DODATOK Č. 3 K ZMLUVE O DIELO

1. Zmluvné strany sa dohodli, že rozsah Diela určený Zmluvou sa rozširuje v súlade so zmenovými listami – Zmenový list č. 6 – oceľové konzoly - podopretie vodovodu, Zmenový list č. 7 – preložka súkromného kábla, Zmenový list č. 8 – opakovaná tlaková skúška plynovodu, Zmenový list č. 9 – dodatočné náklady z titulu predĺženia stavby, Zmenový list č. 10 – navýšenie množstva zásypu v prechodových oblastiach, Zmenový list č. 11 – výmena podložia SO 01, Zmenový list č. 12- zmena asfaltov SO 01, Zmenový list č. 13 – úhrada za vydobyté primárne suroviny, ktoré spolu tvoria prílohou č. 1B tohto Dodatku a tým dopĺňajú Prílohu č. 1 Zmluvy – Špecifikácia Diela a ponukový rozpočet. Príloha č. 1B tohto Dodatku sa stáva neoddeliteľnou súčasťou Zmluvy.

Stavba: Rekonštrukcia mosta M999 v km 16,969 na ceste II/561 v obci Kráľov Brod, okres Galanta

OP4
krídlo
113 99
114 02
113 93
113 95
113 90
112 10
112 32
112 30
112 23
112 26
112-13
113 99
112-17
113 96
112-20
112-26
113 92
112-13
112 06
112 26
112 11
112 07
113 98
113 98
113 98
113 92
OP4
OP4
Veľký Meder
asfaltová
krídlo
OP4
-1295400
521575
zá

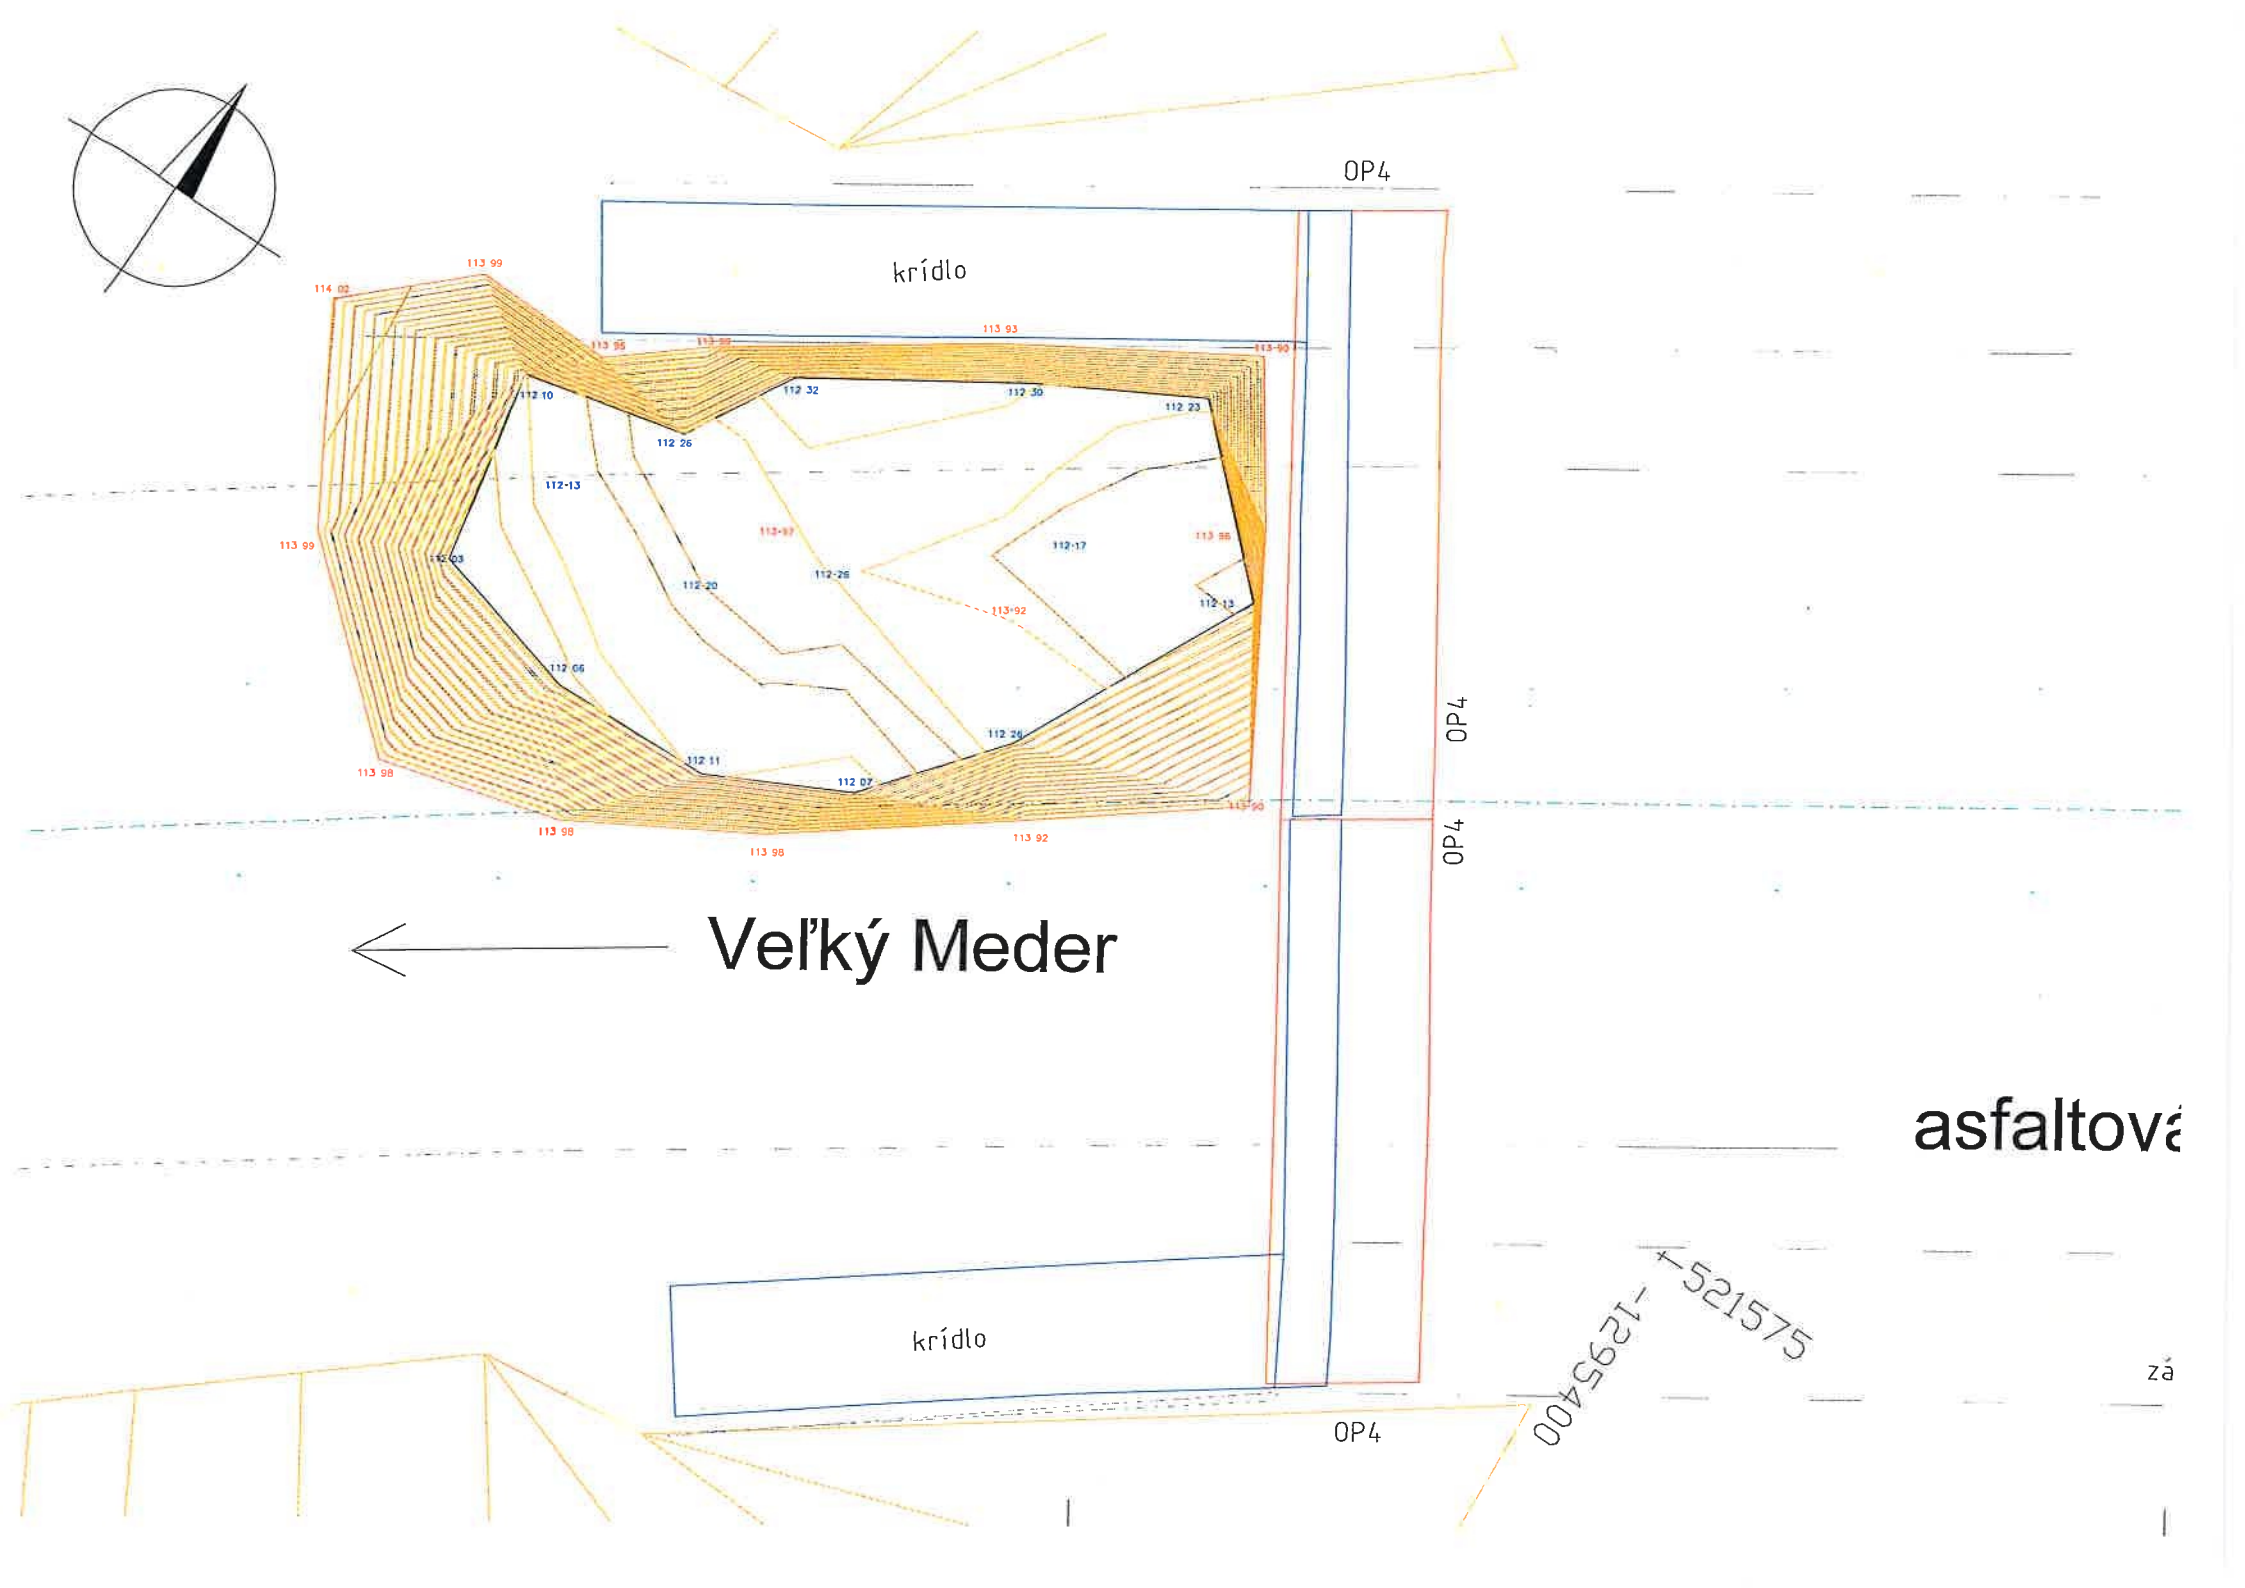
Názov zmeny: Navýšenie množstva zásypu v prechodových oblastiach

Popis zmeny: Predmetom zmeny je navýšenie množstva zásypu prechodových oblastí mosta oproti množstvu uvedenému v zmluvnom výkaze výmer. Rozsah zásypu bol realizovaný podľa tvaru prechodových oblastí definovaného v projektovej dokumentácii stupňa DVP a na základe skutočného rozsahu výkopu a geometrie spodnej stavby. Skutočne realizované množstvo je preukázané geodetickým zameraním.

Zdôvodnenie zmeny: Množstvo zásypu uvedené v zmluvnom výkaze výmer nezodpovedalo rozsahu konštrukcie spodnej stavby mosta a prechodových oblastí definovaných v projektovej dokumentácii. Tvar prechodovej oblasti bol dodatočne definovaný v dokumentácii DVP. Rozsah výkopu a následného zásypu bol zároveň ovplyvnený dĺžkou krídel oboch opôr a potrebou vykonania skúšok únosnosti zásypu pod prechodovou doskou. Z uvedených dôvodov došlo k navýšeniu skutočne realizovaného množstva zásypu oproti množstvu zahrnutému v zmluvnom rozpočte.

Zhotoviteľ realizuje zásyp prechodových oblastí mosta v rozsahu podľa projektovej dokumentácie stupňa DVP a uplatňuje si nárok na úhradu nákladov vzniknutých navýšením skutočného množstva zásypu oproti množstvu zahrnutému v zmluvnom rozpočte.
